柏崎刈羽原子力発電所第6号機 設計及び工事計画認可申請に係る説明について (大物搬入建屋 杭の損傷要因について)

2022年7月15日
東京電力ホールディングス株式会社

■ 指摘事項 (No.1)

図33 杭のせん断力 (単位: kN)

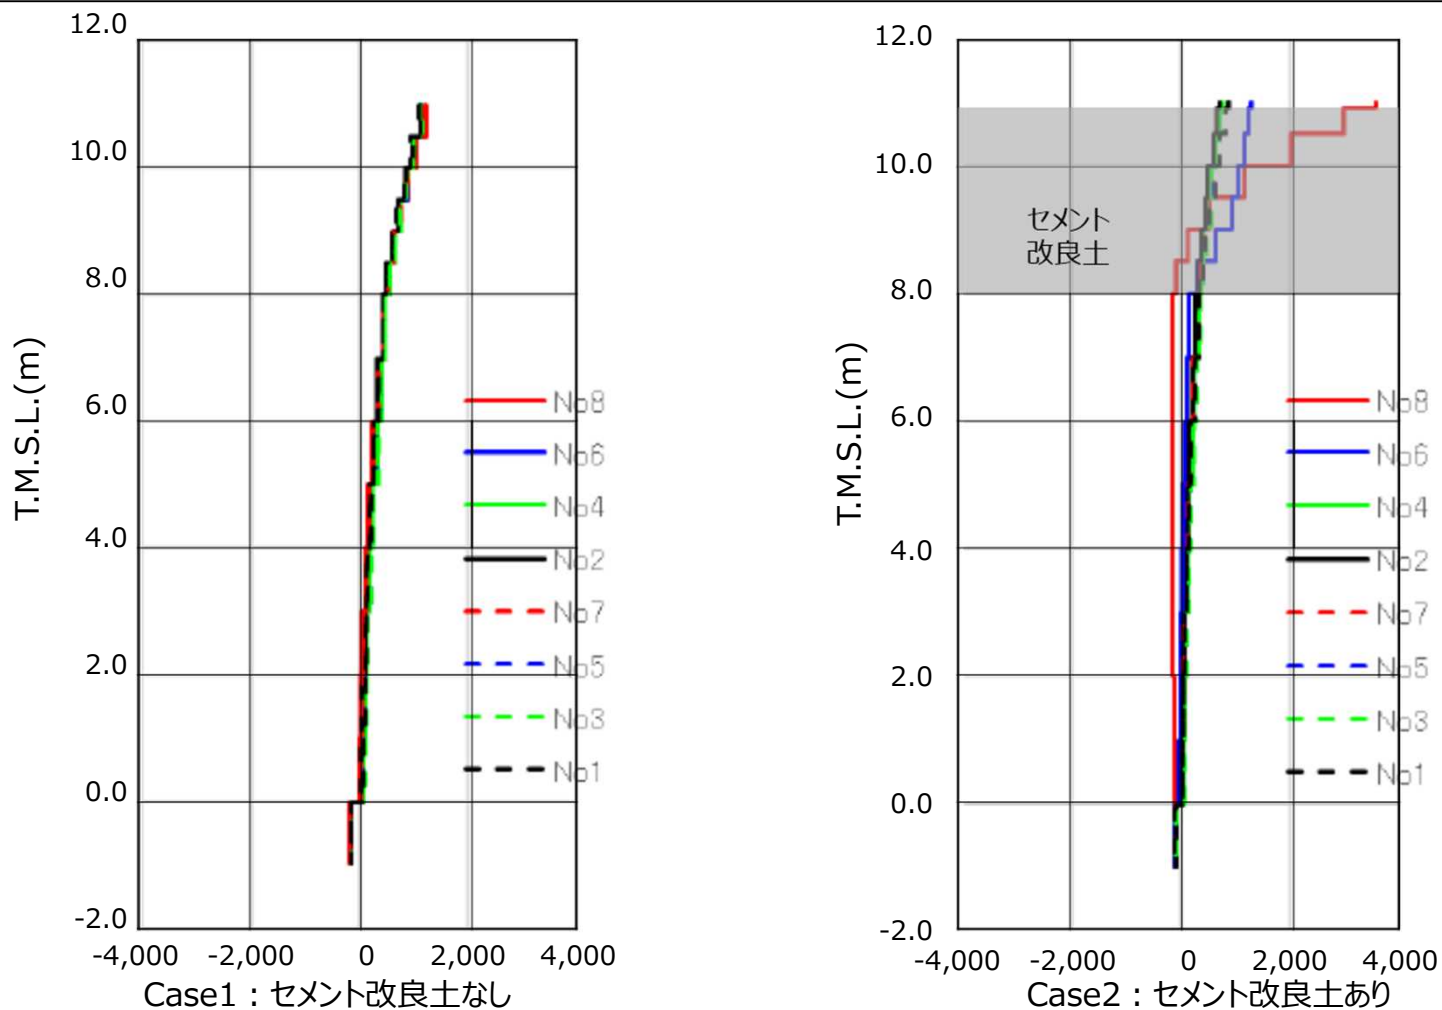
要因の絞り込みのプロセスに関して、東京電力が要因を特定する際に実施した解析的検証等の方針、方法、条件、結果についても妥当性を説明すること。その説明にあたっては、杭の損傷状況と解析的検証との関係についても考察すること。

①No.8杭頭部は、セメント改良土により拘束されたことに着目し、3次元FEM静的応力解析を行い、セメント改良土によるせん断力の応力集中の傾向を確認した。その結果、セメント改良土を模擬したケースではセメント改良土がないケースに比べ杭頭部のせん断力が3倍程度大きくなり、セメント改良土の影響でNo.8杭に応力集中する傾向を確認した。
